概略評価による流水の正常な機能の維持
(異常渇水時の緊急水の補給) 対策案の抽出

現計画 木曾川水系連絡導水路

対策案1: 河道外貯留施設(貯水池)

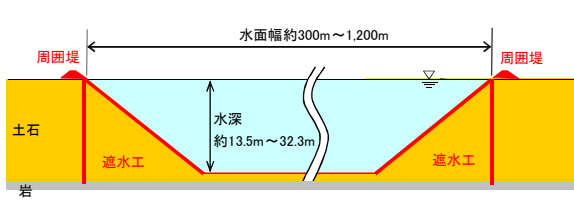
- ・都市化が進む地域では、「河道外貯留施設」を整備できるような土地はないと考えます。

- ・遊水池、低地を活用できると良い。検証すべき。
- ・豪雨災害時の放水管理や周辺土地環境等を考えると、現状の地域生活安全度を悪化させるものであり地元、地権者の了解困難。
- ・事業費が膨大になることや用地取得の困難性、環境への影響の面などからも実現性があるとは考えられない。

対策案2:ダム再開発(かさ上げ)

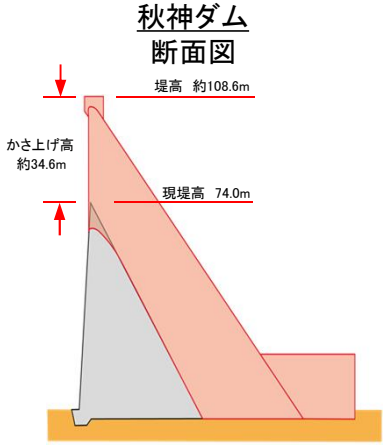
- ・コストが高く、完成に長時間必要であり不可。
- ・既設水力発電所への影響に鑑み、見直すべき。

対策案3: 他用途ダム容量の買い上げ

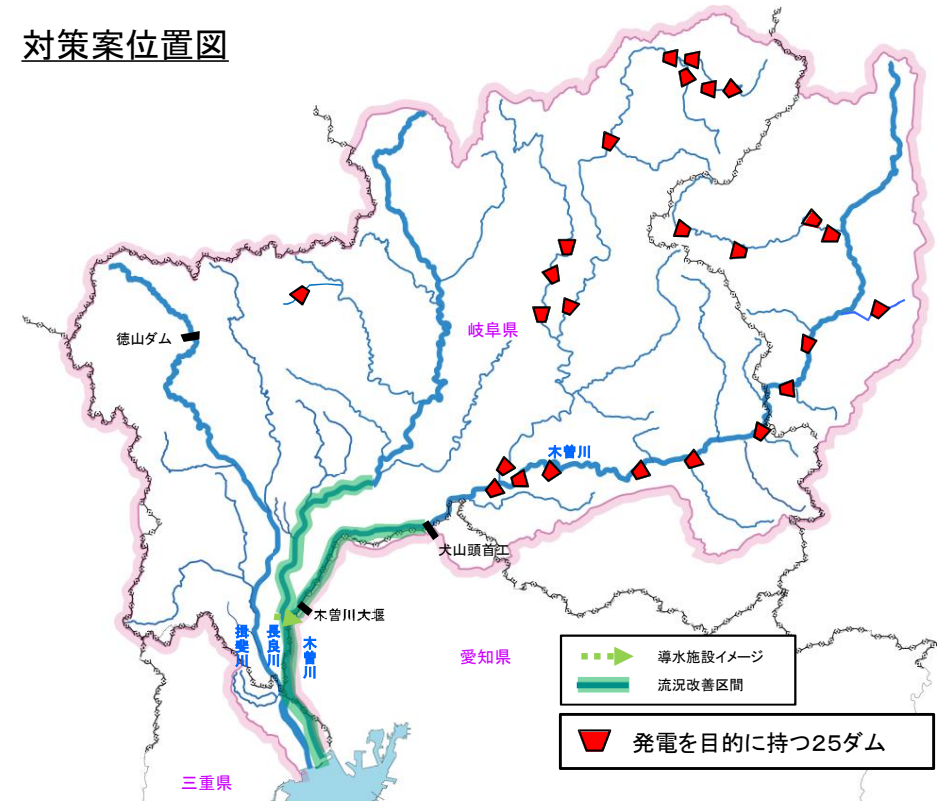
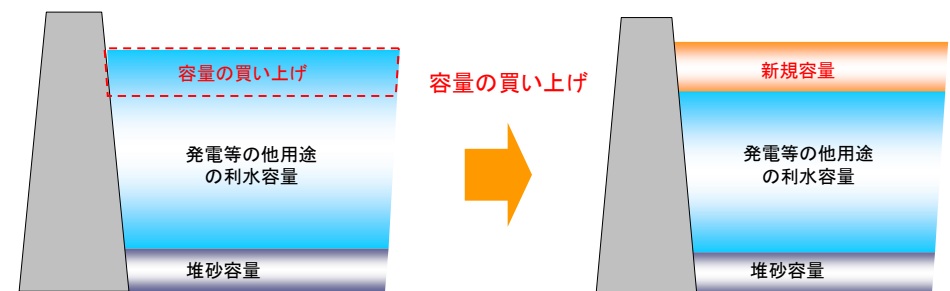
- ・既設発電の減電分の補償コストが莫大となる。
- ・水力発電所は、純国産のCO₂を排出しない「再生可能エネルギー」として重要な電源であり、安易な発電容量の都市用水等への振替は、既設発電所の運用に多大な影響を及ぼす。

対策案5: 治水単独導水施設

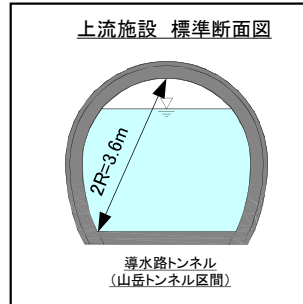
- ・現計画に対し、単に利水と治水を別々につくるという案であり、代替案には馴染まないと考える。

- ・現計画と同様の導水で徳山ダムの有効活用として片手落ちであり費用も高く比較案とはなりえない。

対策案7:ため池

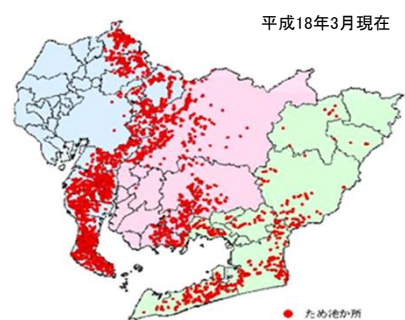
- ・膨大な数のため池を新たに設置するものであり、実現性に疑問がある。

- ・事業費が膨大になることや用地取得の困難性、環境への影響の面などからも実現性があるとは考えられない。
- ・豪雨災害時の放水管理や周辺土地環境等を考えると、現状の地域生活安全度を悪化させるものであり地元、地権者の了解困難。

対策案8:ダム使用権等の振替

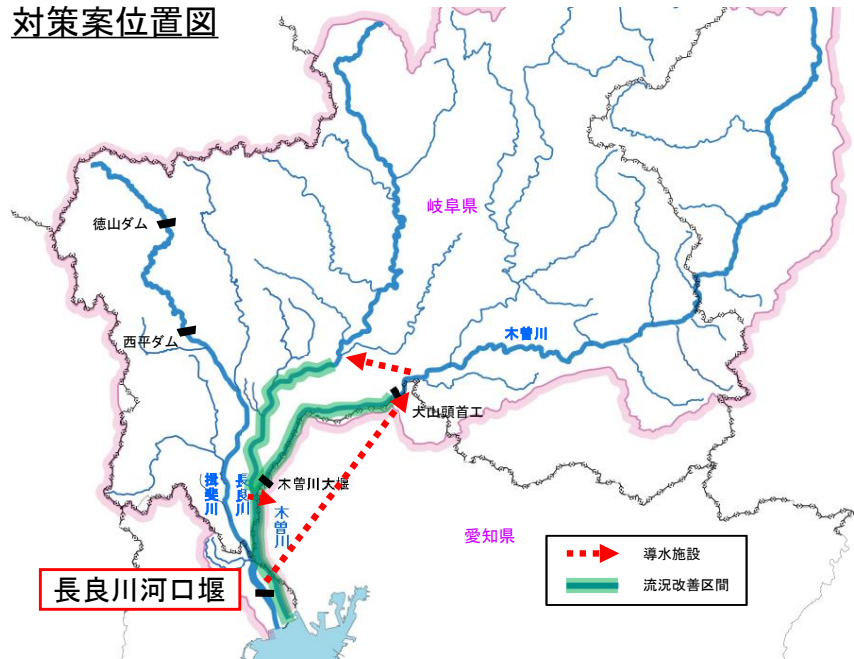
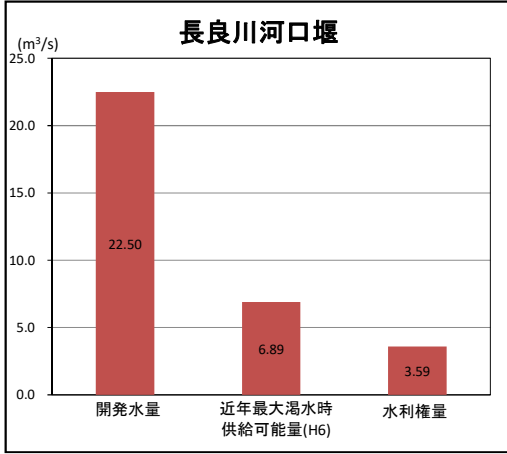
- ・費用を含め非現実的で検討の余地なし。
- ・関係者間の調整を必要とする等、具体性が乏しく、実現の可能性は極めて低い。
